РУЧКИ СЪЕМНЫХ ПРЕСС-ФОРМ

Handles for loose press-moulds.
Construction and dimensionsГОСТ
20933-75Взамен
МН 1497-61

Изменение № 1 ГОСТ 20933—75 Ручки съёмных пресс-форм. Конструкция и размеры

Изменение № 2 ГОСТ 20933—75 Ручки съёмных пресс-форм. Конструкция и размеры

Черт. 2

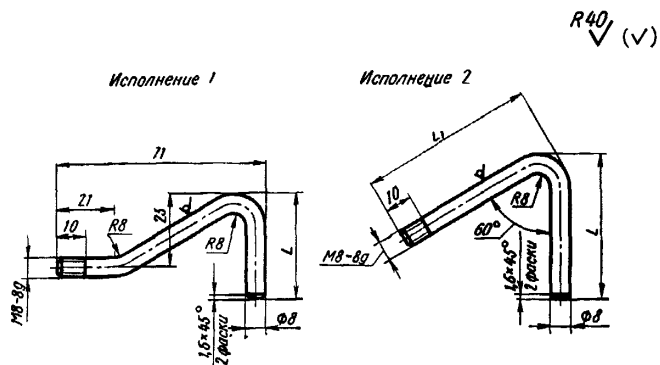
Пункт 2.2. Заменить ссылку: ГОСТ 7417—57 на ГОСТ 7417—75.

чертежи 2, 3. Заменить обозначения: $\sqrt[Rz80]{ \text{на} \text{ } \checkmark }_{12,5}$, $\sqrt[Rz40]{ \text{на} \text{ } \checkmark }_{6,3}$

Черт. 3

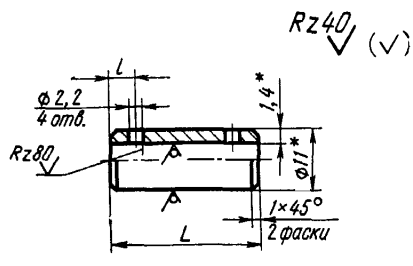
Пункт 3.2 изложить в новой редакции:

«3.2. Материал — труба $\frac{11 \times 1,4 \text{ ГОСТ } 8734-75}{\text{Б } 20 \text{ ГОСТ } 8733-74}$ ».
